Mission régionale d'autorité environnementale
BOURGOGNE-FRANCHE-COMTÉ

**Avis de la Mission Régionale d'Autorité environnementale
de Bourgogne-Franche-Comté
sur le projet de renouvellement et d'extension
d'une carrière alluvionnaire
sur la commune de Magnoncourt (70)**

N° BFC-2022-2973

Carte des cours d'eau autour du projet (cf. page 91 de l'étude d'impact)

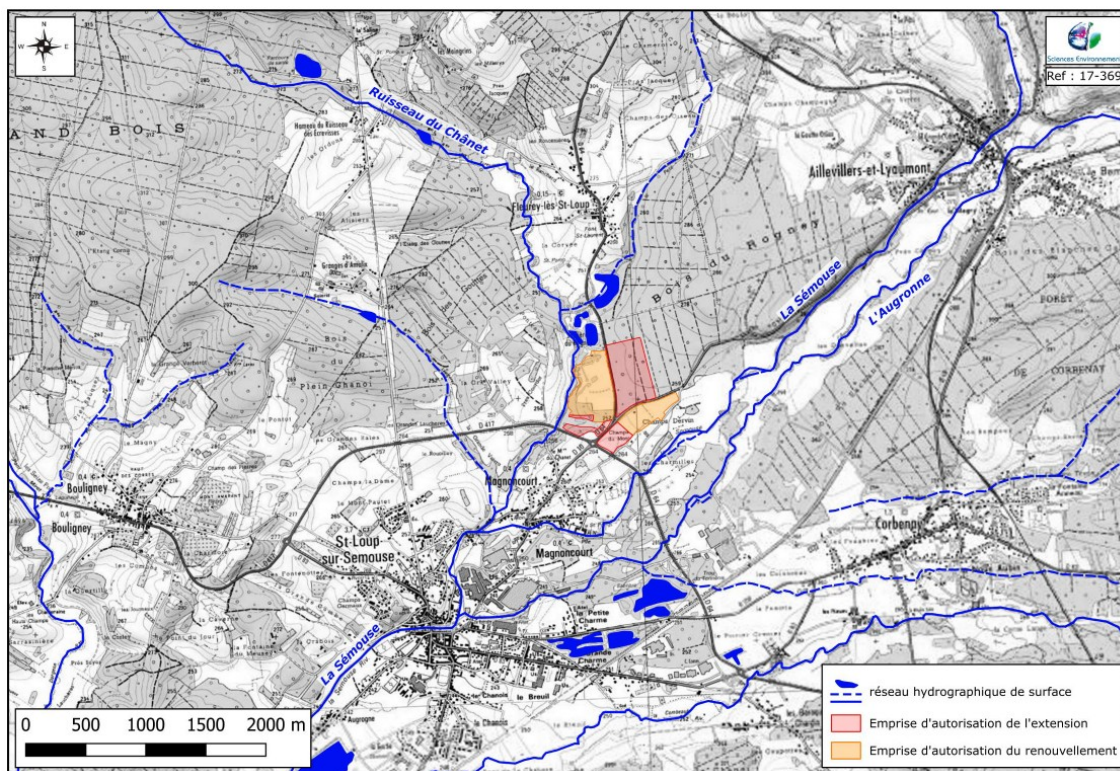
Étant donné la proximité des cours d'eau du Chânet et de la Semouse, un risque de capture existe, nécessitant la définition de l'espace de mobilité des cours d'eau.

L'étude s'attache à cartographier l'espace de mobilité du Chânet ; pour cela un espace de mobilité fonctionnel est défini par un faisceau d'une largeur de 40 m autour du cours d'eau. Des cartes (notamment cartes topographiques) visualisant les différentes localisations du cours d'eau dans le temps permettent de cartographier un espace de mobilité du Chânet (cf. page 88 de l'étude d'impact). Celui-ci ne recoupe pas le projet de carrière.

Une étude similaire devrait être menée sur la Semouse pour s'assurer qu'aucun risque de capture n'existe. **La MRAe recommande d'analyser l'espace de mobilité de la Semouse pour s'assurer que la carrière ne capture pas ce cours d'eau.**

Principes de la remise en état (cf. page 459 de l'étude d'impact)

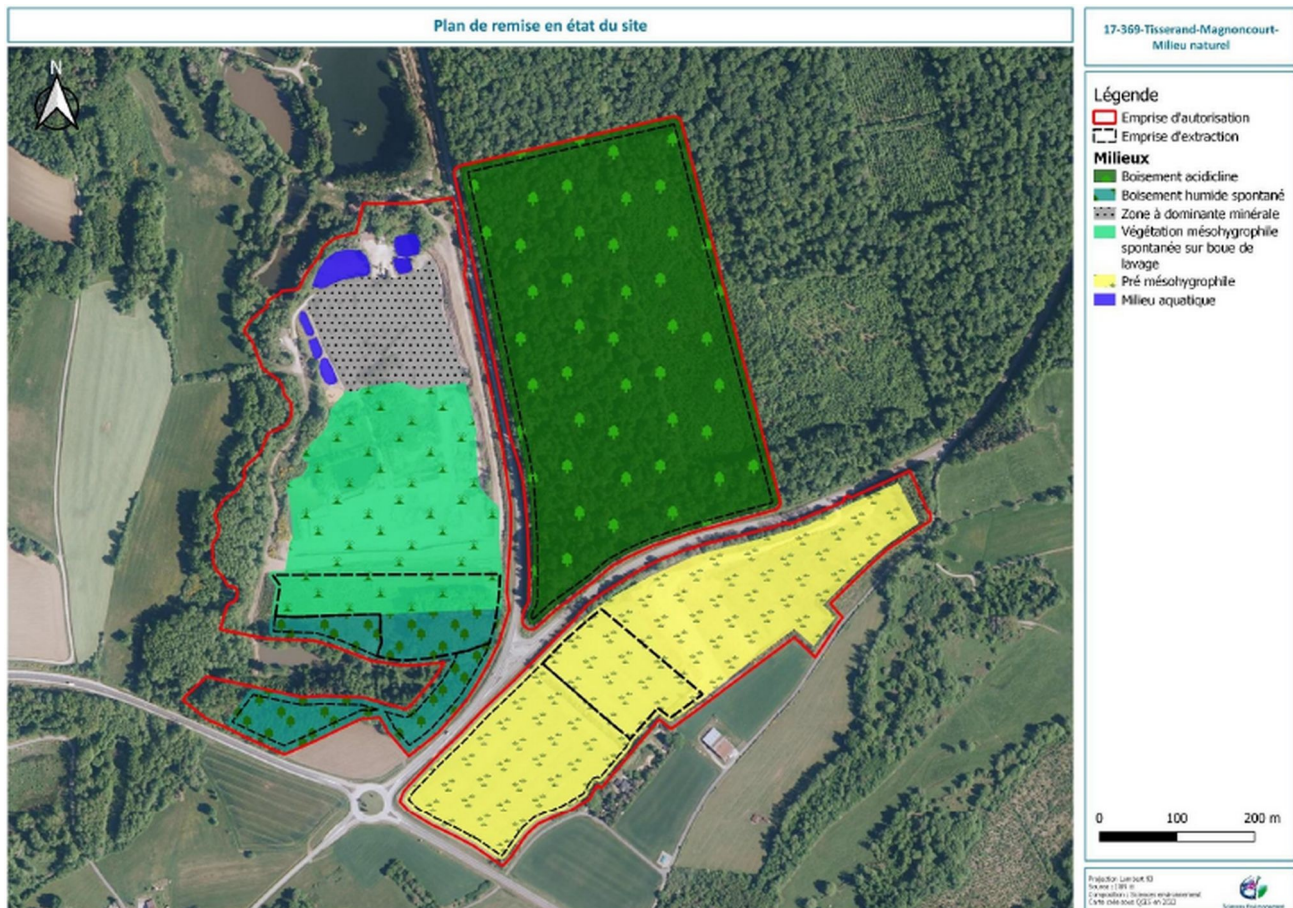
Au cours de l'exploitation, des merlons seront aménagés avec les stériles de découverte (mesure paysagère), et ils seront ensuite terrassés pour la remise en état. Sur la partie « Champs Rogney », les boues de lavage seront aussi épandues.

Un suivi de la remise en état est prévu en année n+3. Dans le cas de l'apparition d'espèces exotiques envahissantes, elles devront être éliminées conformément aux mesures prises en phase d'exploitation.

La MRAe recommande de porter une attention particulière à la limitation du développement d'espèces exotiques envahissantes (EEE) en phase d'exploitation et lors de la remise en état du site en déployant des mesures d'évitement et de réduction adaptées à chaque EEE, notamment sur les terres stockées (merlon).
